柏崎刈羽原子力発電所 6 号炉及び 7 号炉

敷地内の断層に関するコメント回答

平成 27 年 6 月 26 日

東京電力株式会社

## $\alpha$ ・ $\beta$ 断層の活動性に関する評価（1）

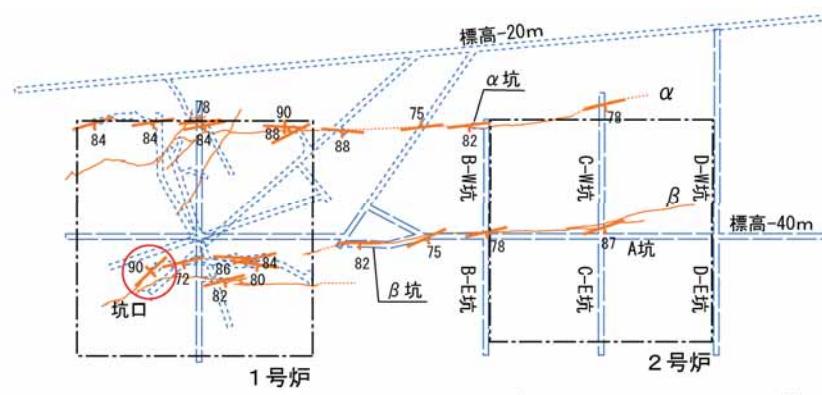
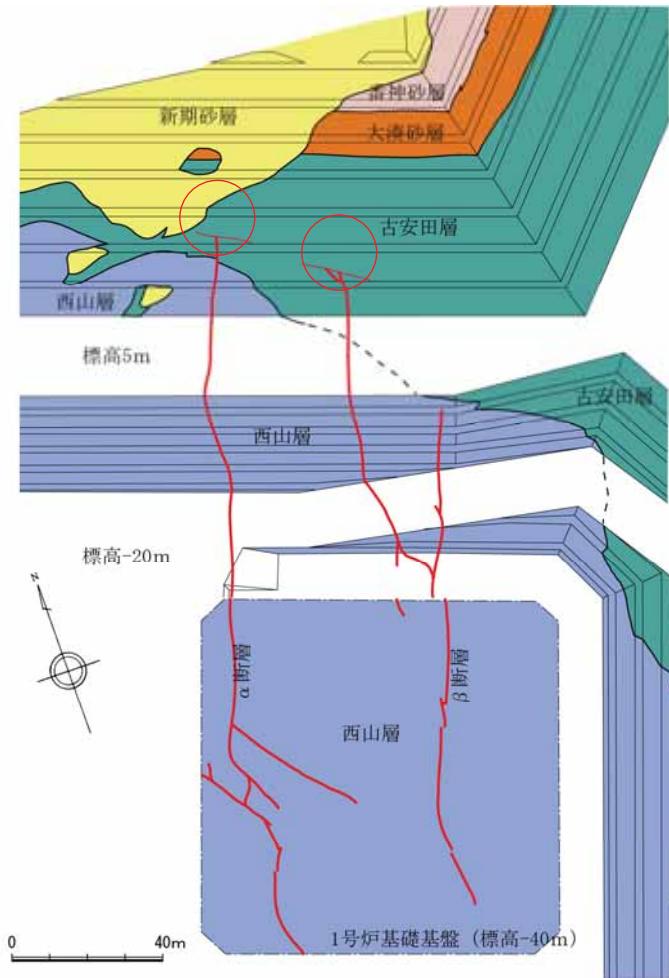
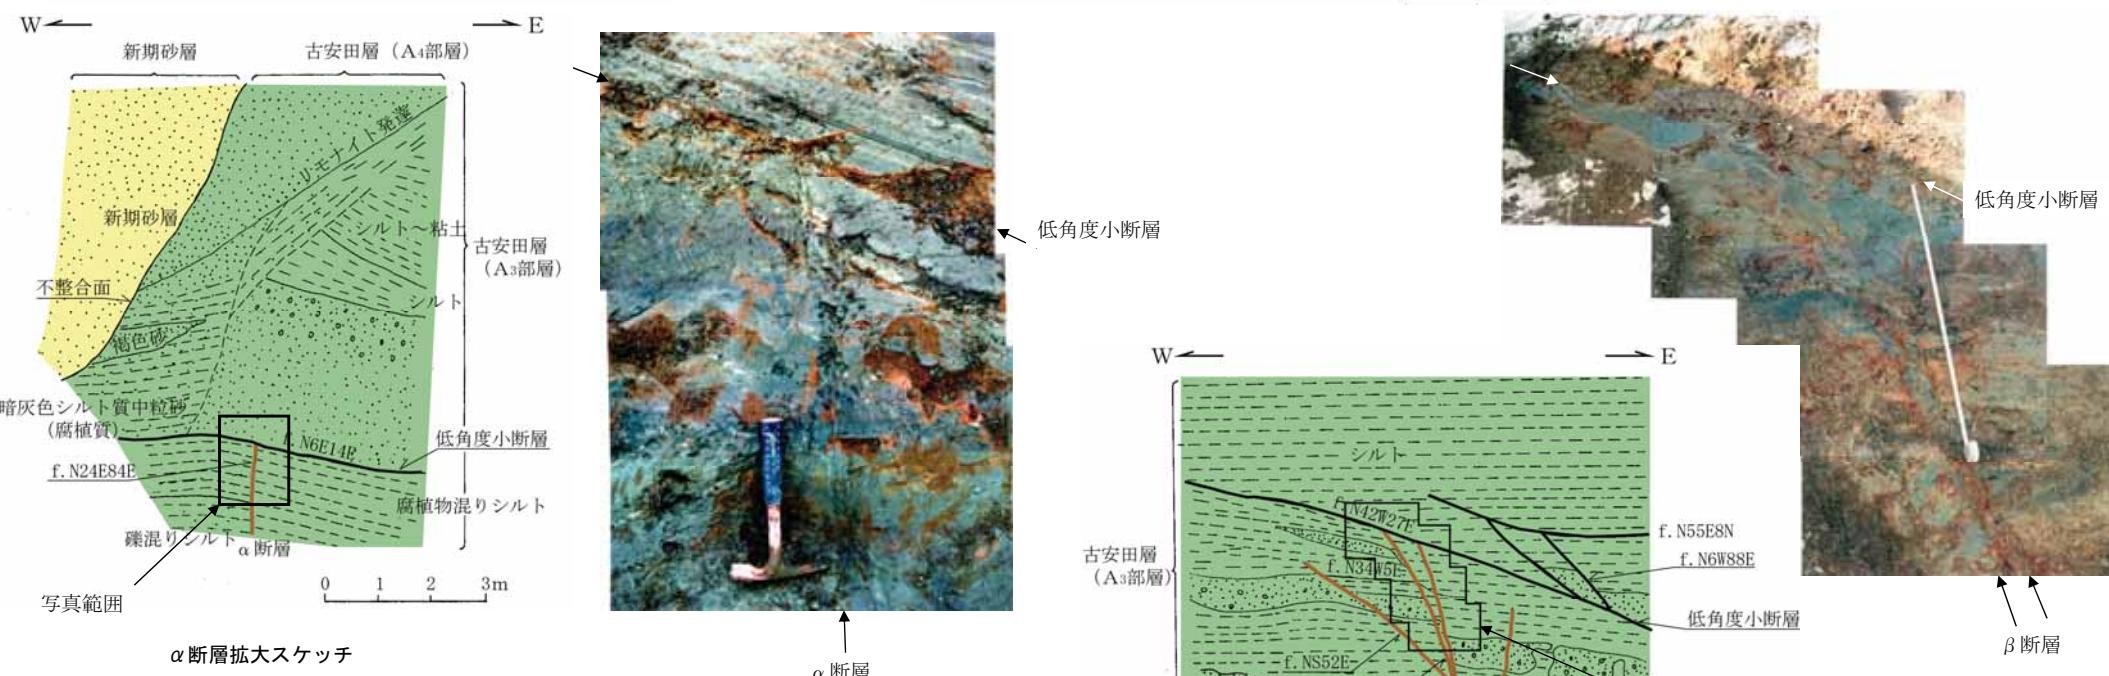
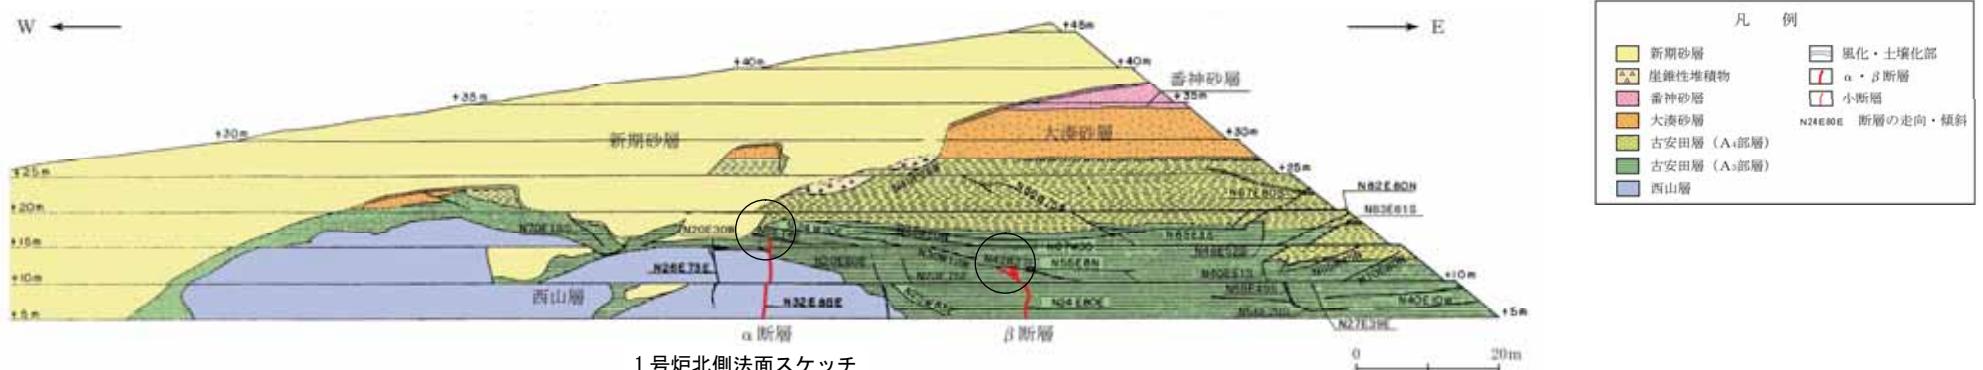
コメント	指摘時期	対応
$\alpha \cdot \beta$ 断層が将来活動する可能性のある断層等であるか否かについて説明すること	H27. 5. 22審査会合	追加資料で補足説明

- 1号炉及び2号炉試掘坑調査並びに施工時の掘削面調査で $\alpha$ ・ $\beta$ 断層の分布を確認している。
- $\alpha$ 断層については1号炉北側法面において古安田層との関係を確認している。
- $\beta$ 断層については1号炉北側法面において古安田層との関係を、1号炉+8m坑において大湊砂層との関係を確認している。

# 敷地内に分布する第四系に関する帯磁率測定結果 (1)

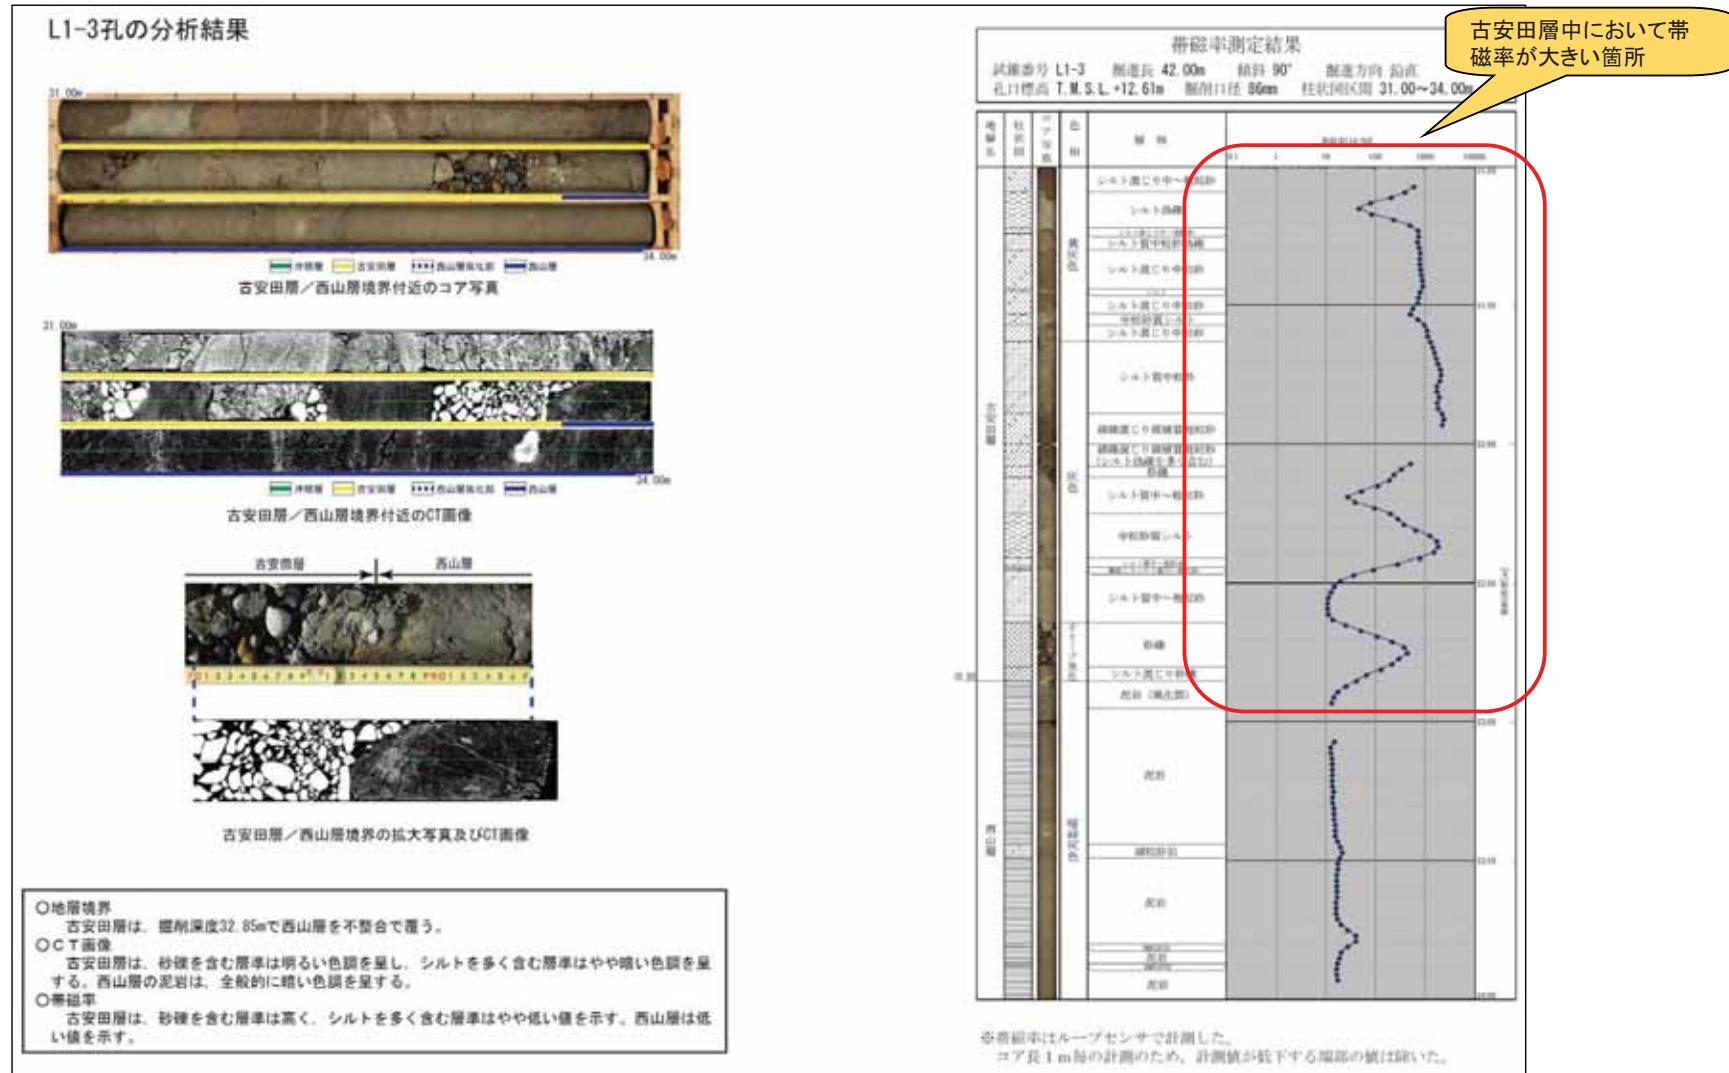
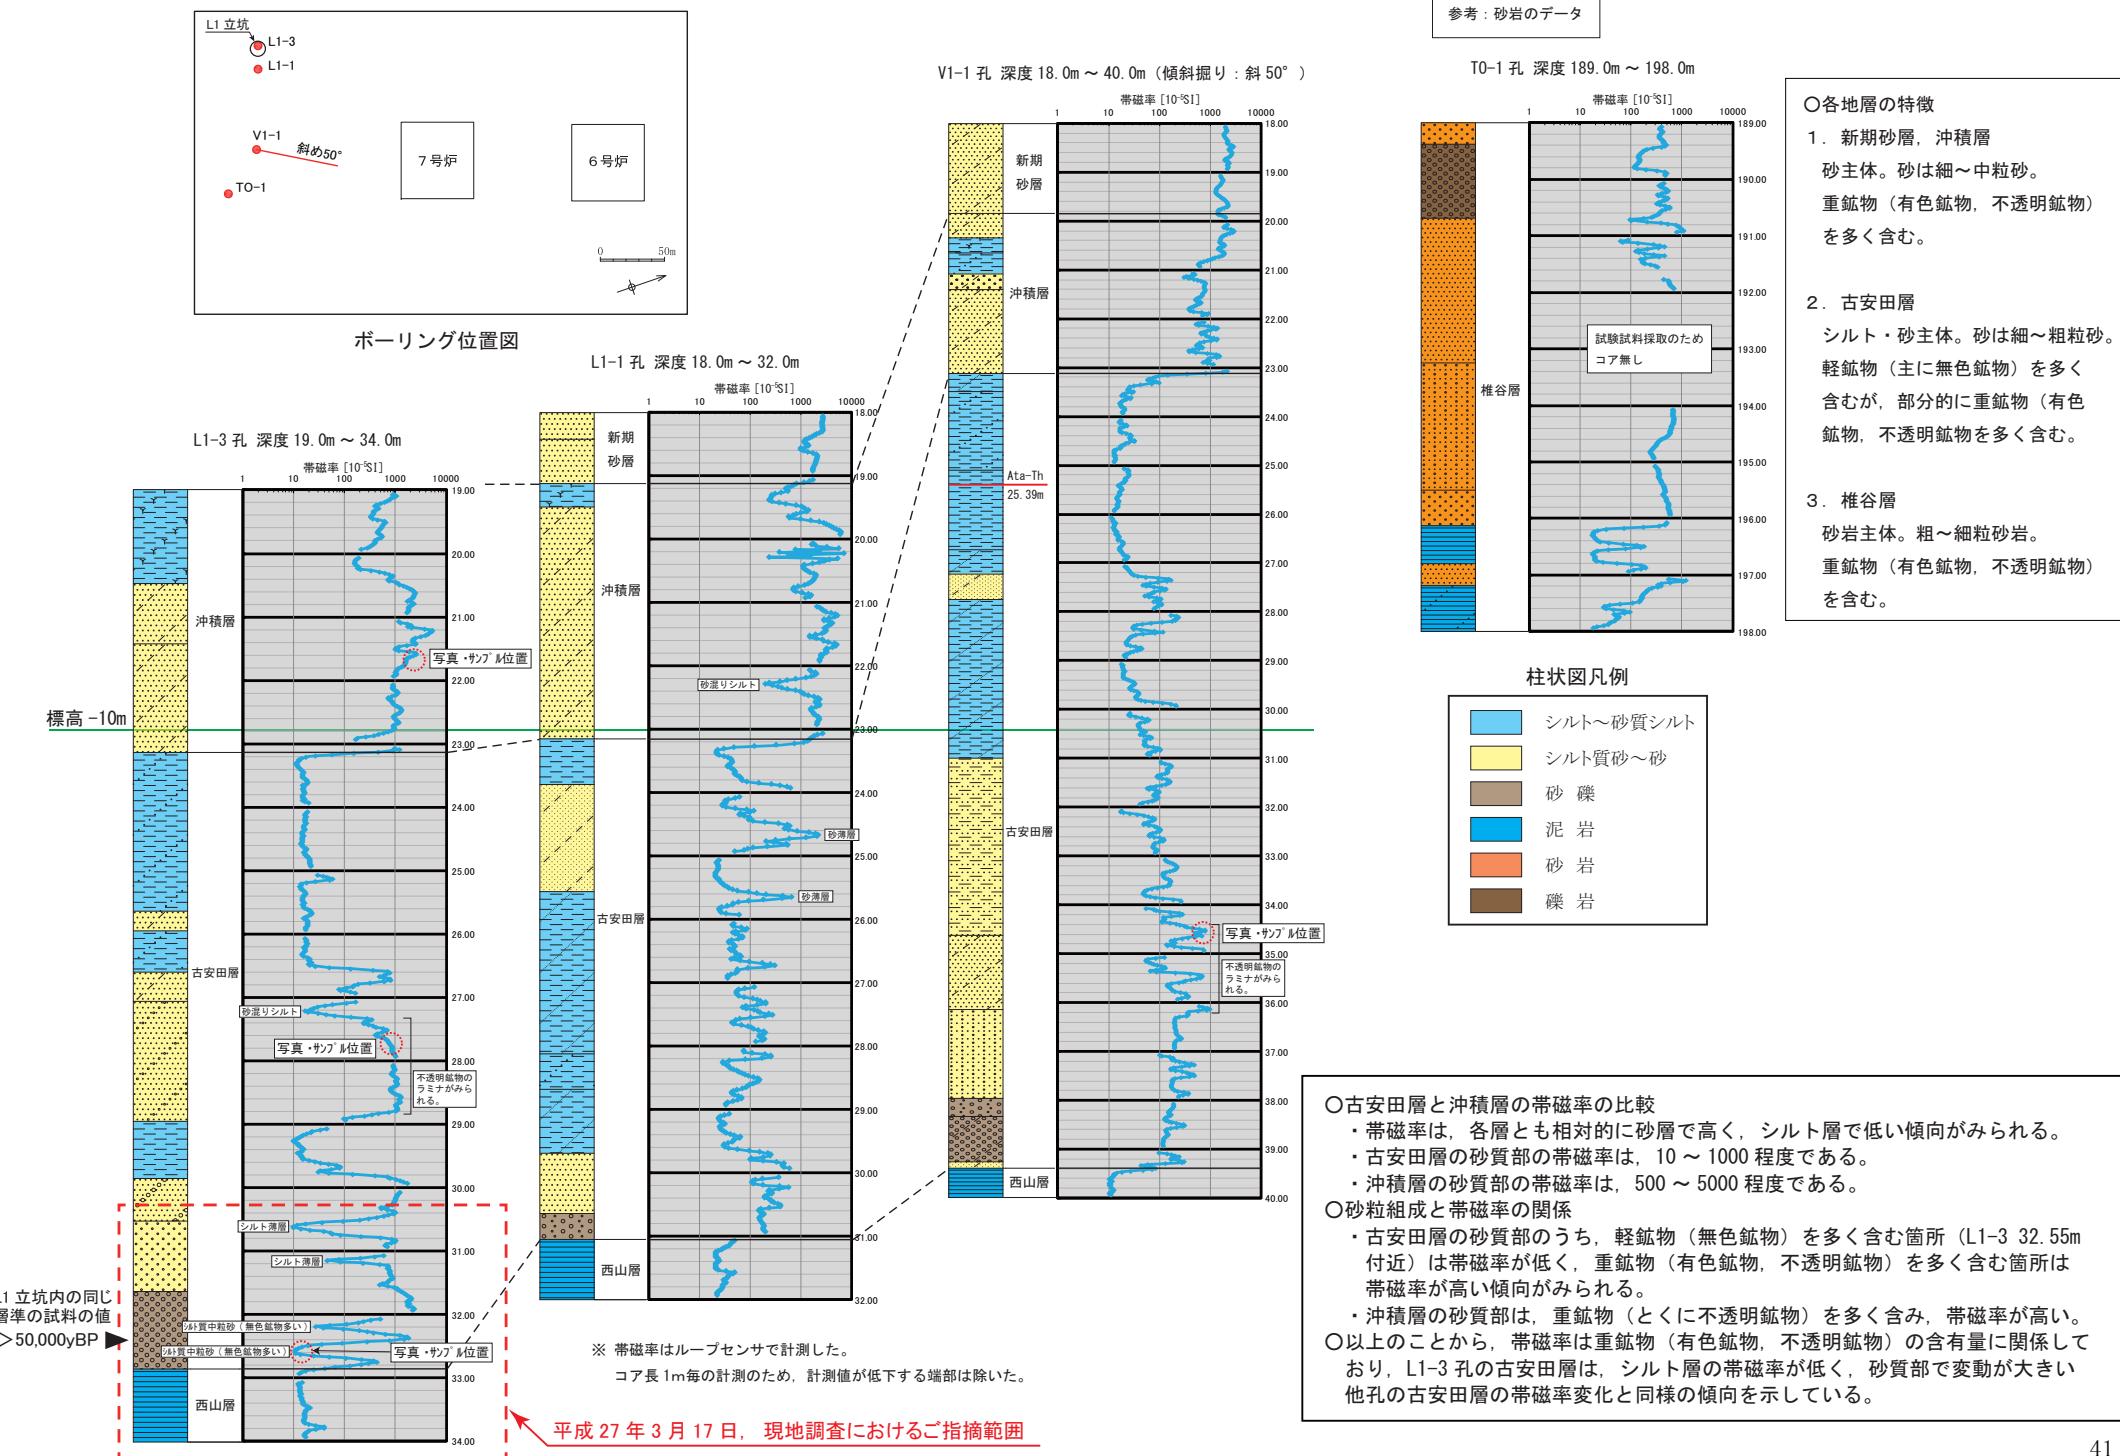
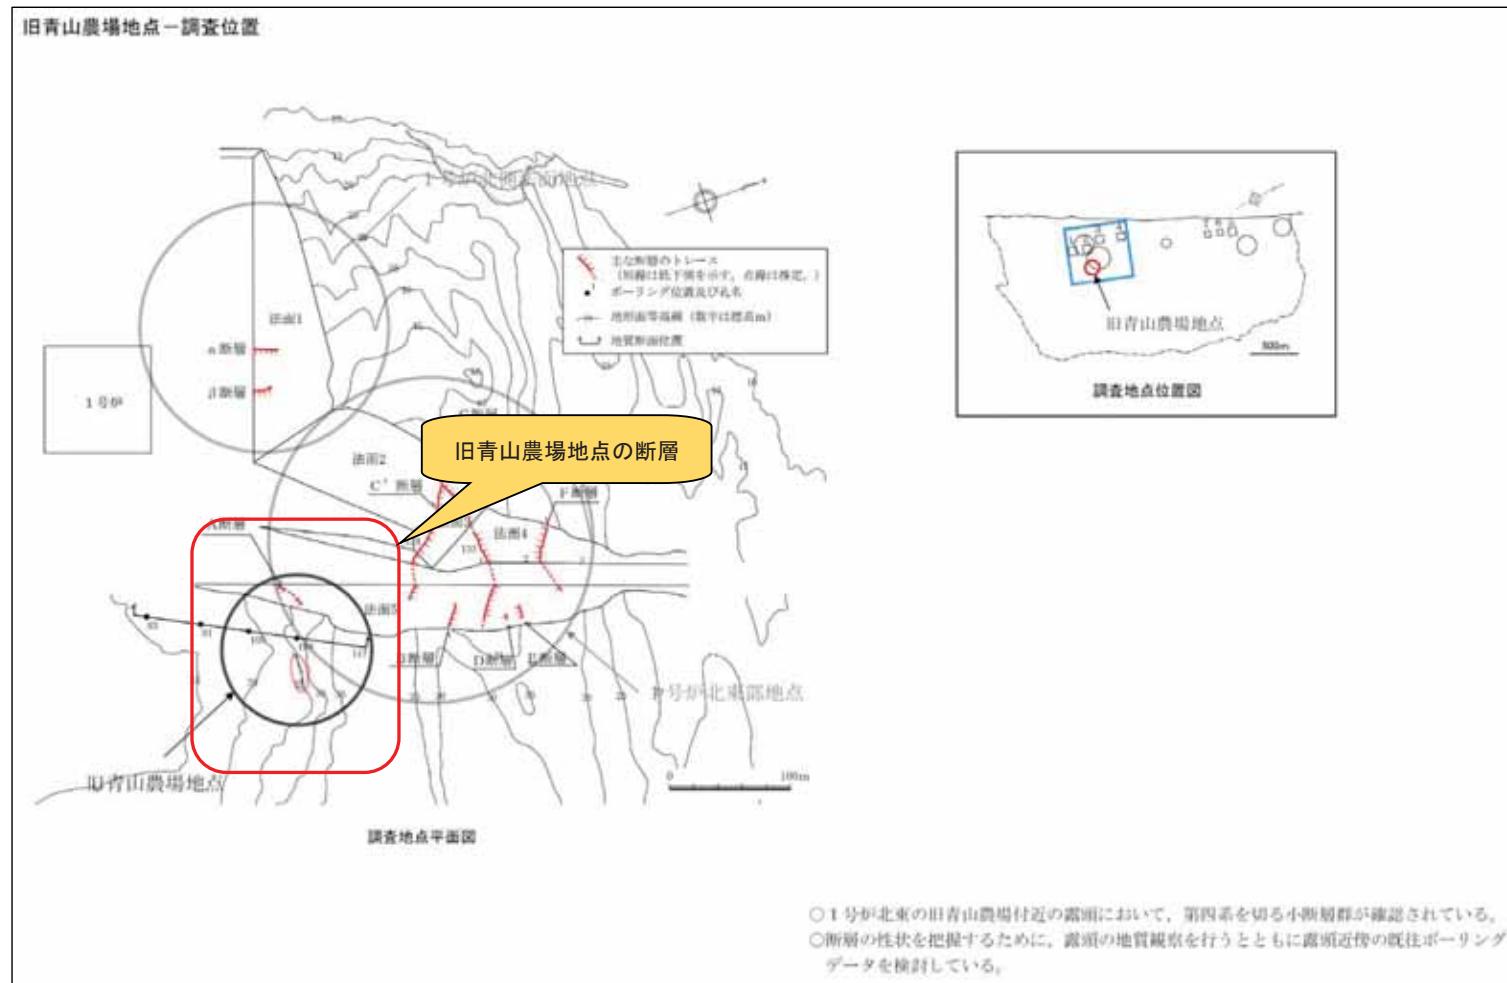
コメント	指摘時期	対応
古安田層の帶磁率で値が大きくなっている箇所があるが、沖積層である可能性について検討すること。	H27.3.17現地調査	ボーリング柱状図を提示

- 重鉱物（有色鉱物、不透明鉱物）を多く含む。有色鉱物は斜方輝石を多く含む。不透明鉱物は磁性鉱物を多く含む。

- 重鉱物を多く含む。重鉱物は有色鉱物、不透明鉱物とともに多く含む。有色鉱物は、斜方輝石が多い。不透明鉱物は磁性鉱物を含む。
